# 開水路改築に係る補足質問に対する回答

水資源機構 豊川用水総合事業部

## 標準ライニング打替

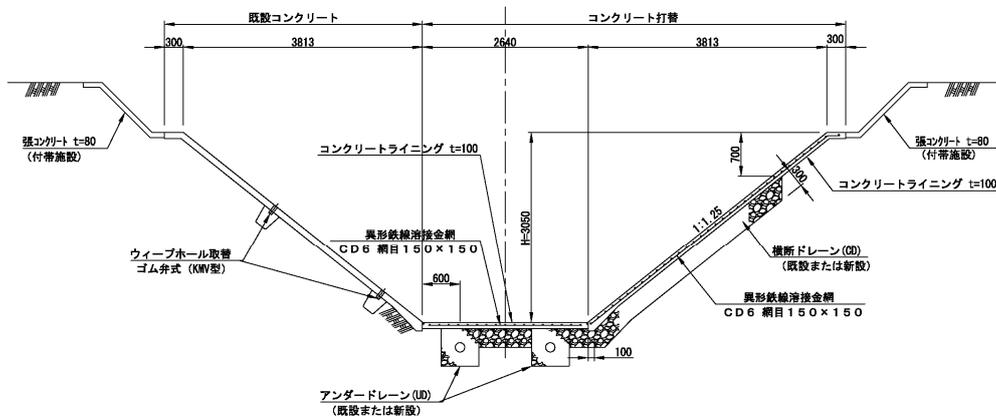
Q 1 部分改築の判定の考え方を理解するため、工事の対象になった既設水路の構造諸元を教えてください。また、改築判定指標として、ひび割れ延長12.7mがどのような考え方で設定されたのかご教示下さい。

A 1 昭和38～42年にかけて建設された開水路を判定の対象にしています。水路諸元は20m<sup>3</sup>/s断面で下図の通り。1 パネル 4 m、ライニング厚 10 cmです。地下水のあるところはアンダードレーンを設置し排水しています。

●20m<sup>3</sup>断面では、ひび割れ延長12.7mをしきい値としています。これがどのような考えのもとで設定されたのかを以下に示します。
